PLAN LOCAL D'URBANISME

Modification n°1

1. Additif n°1
au rapport de présentation

Elaboration du PLU	Prescription 31 mai 2010	Arrêt 23 sept. 2013 21 mars 2016	Mise à l'enquête 10 août 2016	Approbation 6 mars 2017
Mise à jour n°1 du PLU				24 avril 2017
Mise à jour n°2 du PLU				13 sept. 2018
Modification n°1 du PLU			08 mars 2019	20 mai 2019

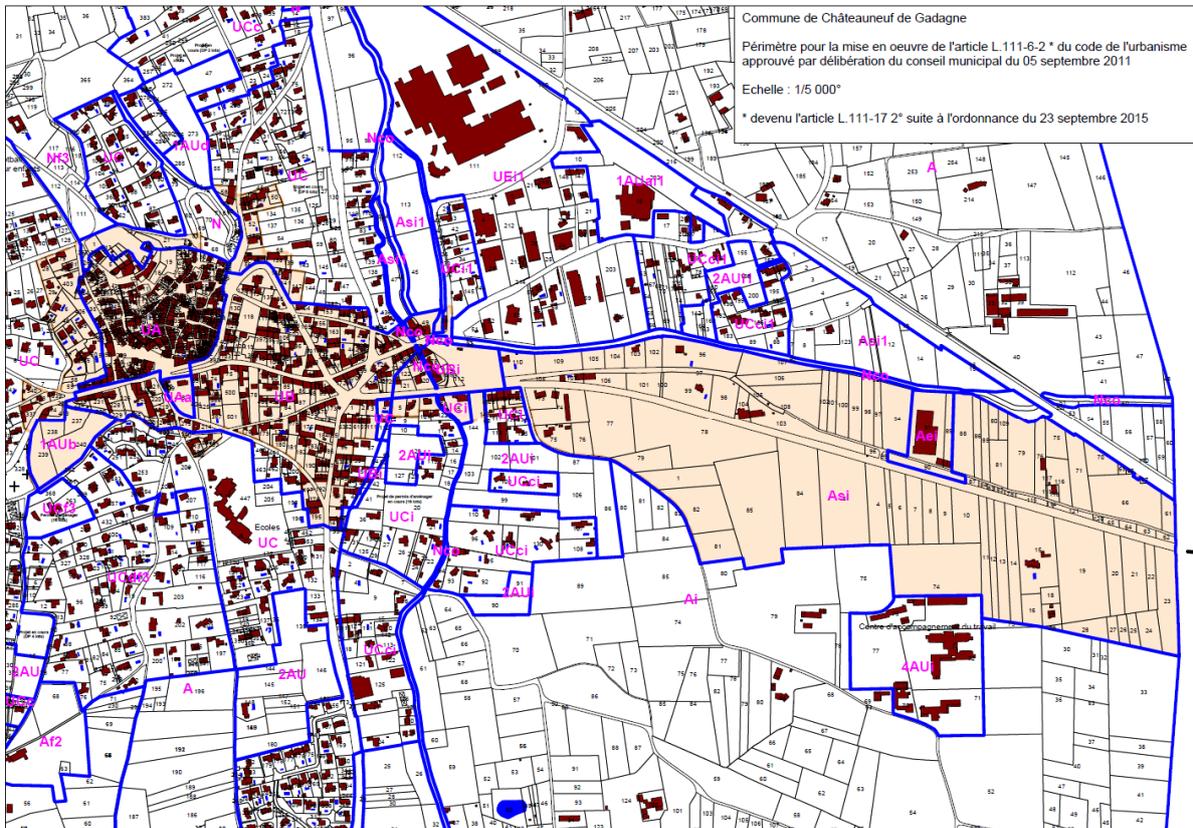
La Direction Départementale des Territoires (DDT), dans un courrier du 29 septembre 2017 (cf. page 36), indique à la commune que le périmètre institué au titre de l'article L.111-17 2° du code de l'urbanisme ne permet pas à Monsieur le Maire de s'opposer aux dispositifs d'énergies renouvelables dans le cadre de l'instruction des permis de construire. Ce périmètre permet uniquement d'instituer des dispositions dans le règlement du PLU qui viendrait restreindre l'utilisation de dispositifs d'énergies renouvelables sous réserve de justification.

La commune retient donc de modifier l'article 12 des dispositions générales du règlement pour repréciser le contexte réglementaire et d'interdire les panneaux solaires et photovoltaïques en toiture dans le périmètre institué. Pour cela, l'article 10 de chaque zone concernée par le périmètre délimité au titre de l'article L.111-17 2° du code de l'urbanisme est complété.

Dans ce périmètre, les panneaux solaires thermiques et photovoltaïques en toiture sont interdits.

Localisation des secteurs UC_{f3}

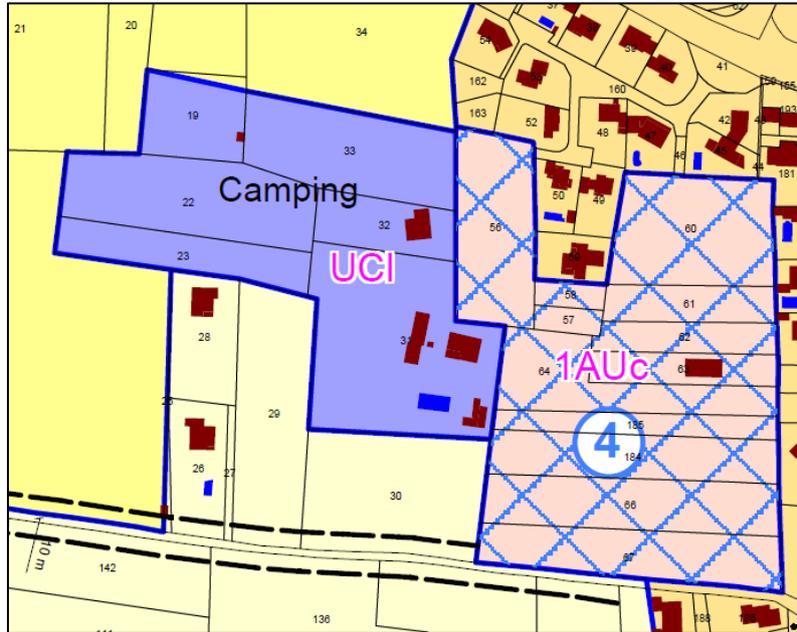
- les secteurs UC_{f3} : ils sont concernés par le risque feu de forêt moyen. La commune retient la même densité que les espaces avoisinant à savoir un coefficient d'emprise au sol de 0,3 (0,2 si constructions en R+1). Il s'agit de secteurs en grande partie bâtie dont la configuration est en adéquation avec ce choix d'emprise au sol.

Pour le secteur UCdf₃ :

Pour les constructions en rez de chaussée, le coefficient d'emprise au sol est fixé à 0,2.

Pour les constructions en R+1, le coefficient d'emprise au sol est fixé à 0,15.

Localisation du secteur UCI

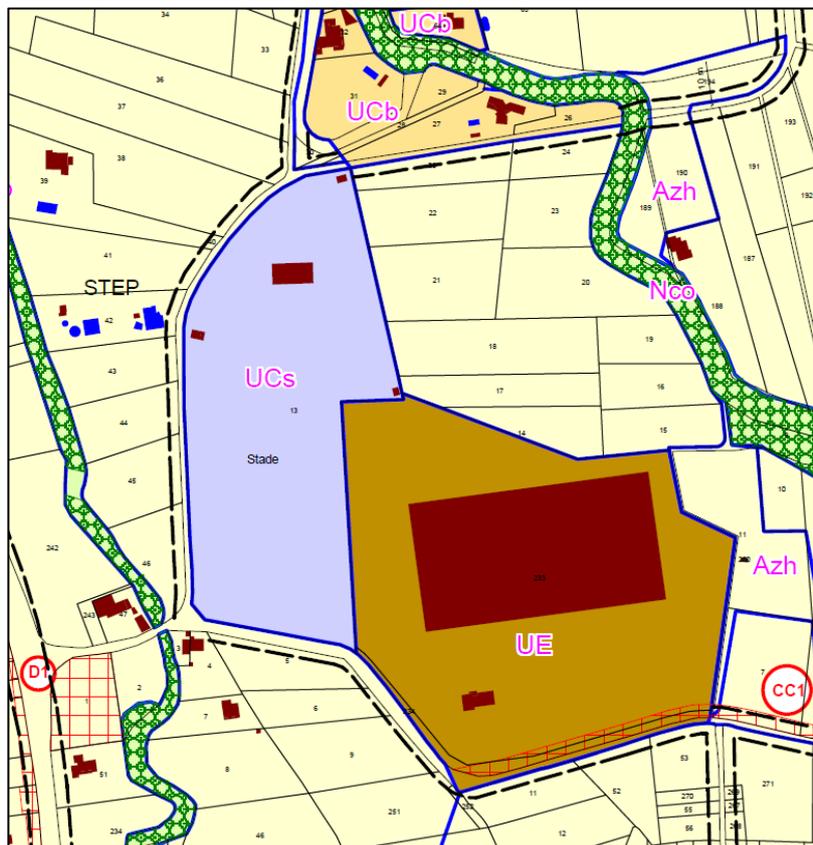
- le secteur UCI : il s'agit du camping. La commune retient une densité de 0,15 correspondant à l'emprise au sol des constructions existantes avec une marge pour permettre une évolution éventuelle encadrée du camping.

- le secteur UCs : il s'agit du stade, il n'est pas nécessaire de réglementer l'emprise au sol s'agissant d'équipements publics sportifs communaux.

Pour le secteur UCI :

Le coefficient d'emprise au sol est fixé à 0,15.

Pour le secteur UCs :

L'emprise au sol n'est pas réglementée. »

Localisation du secteur 1AUb

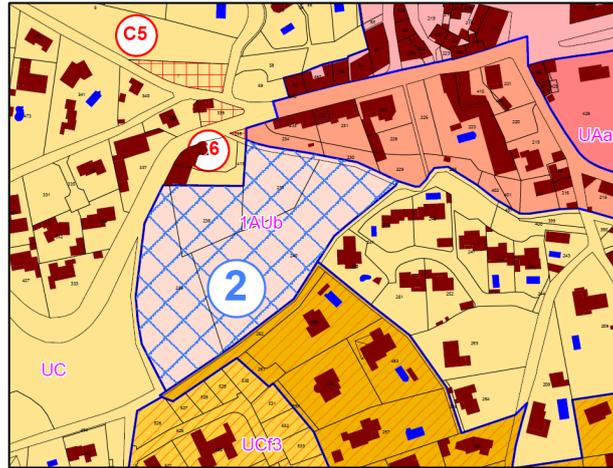
- dans le secteur 1AUb (les Ourinades) : un coefficient d'emprise au sol de 0,5 (ou 0,4 pour les constructions en R+1) afin de permettre une densification encadrée, en lien avec la gestion des eaux pluviales et les orientations d'aménagement et de programmation qui annonce 35/45 logements soit une densité moyenne de 28 à 35 logements à l'hectare.

Dans le secteur 1AUb (les Ourinades)

Pour les constructions en rez-de-chaussée, le coefficient d'emprise au sol est fixé à 0,5.

Pour les constructions en R+1, le coefficient d'emprise au sol est fixé à 0,4.

Localisation du secteur 1AUc

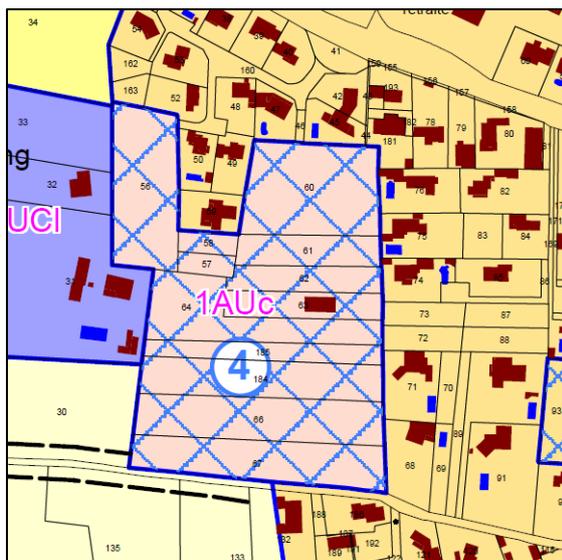
- dans le secteur 1AUc (chemin de Fontisson) et 1AUd (chemin de Jonquerettes) : un coefficient d'emprise au sol de 0,3 (ou 0,2 pour les constructions en R+1) afin de permettre une densification encadrée s'intégrant dans des zones urbaines existantes peu denses en adéquation avec les orientations d'aménagement et de programmation qui annonce une densité moyenne de 15 à 20 logements à l'hectare sur le secteur 1AUc et une densité moyenne de 10 logements à l'hectare sur le secteur 1AUd.

Dans les secteurs 1AUc (chemin de Fontisson) et 1AUd (chemin de Jonquerettes)

Pour les constructions en rez-de-chaussée, le coefficient d'emprise au sol est fixé à 0,3.

Pour les constructions en R+1, le coefficient d'emprise au sol est fixé à 0,2. »

Localisation du secteur Aei

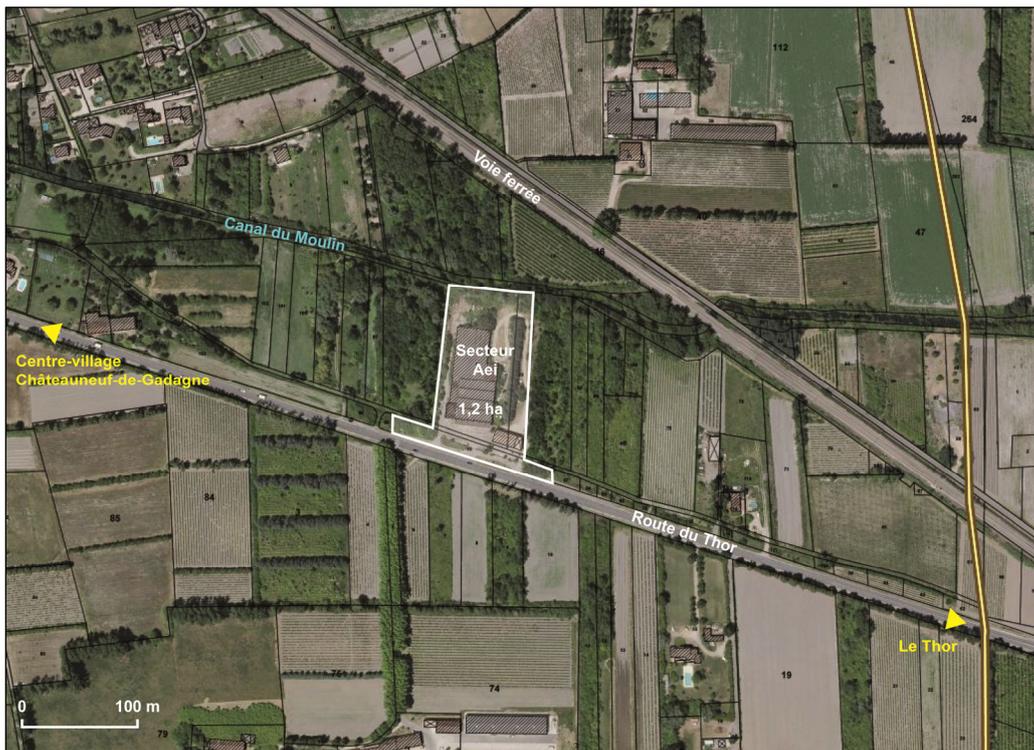
Le règlement du PLU actuel autorise dans le secteur Aei uniquement les activités économiques.

En accord avec la communauté de communes, sans remettre en cause la vocation économique du secteur, pour ne pas obérer des opportunités qui pourraient se présenter pour des constructions d'intérêt public ou collectif, la commune souhaite élargir les occupations du sol autorisées aux constructions et installations nécessaires aux services publics ou d'intérêt collectif.

D'autre part, les besoins en stationnement étant essentiellement fonction du caractère de l'établissement, la commune privilégie de demander une étude de besoin par projet plutôt qu'exiger un ratio théorique.

« [...] ~~Dans le secteur Aei, une place de stationnement par tranche entamée de 30 m² de surface de plancher devra être aménagée.~~ une étude motivée des besoins en stationnement par projet devra être produite par le pétitionnaire et validée par la commune.
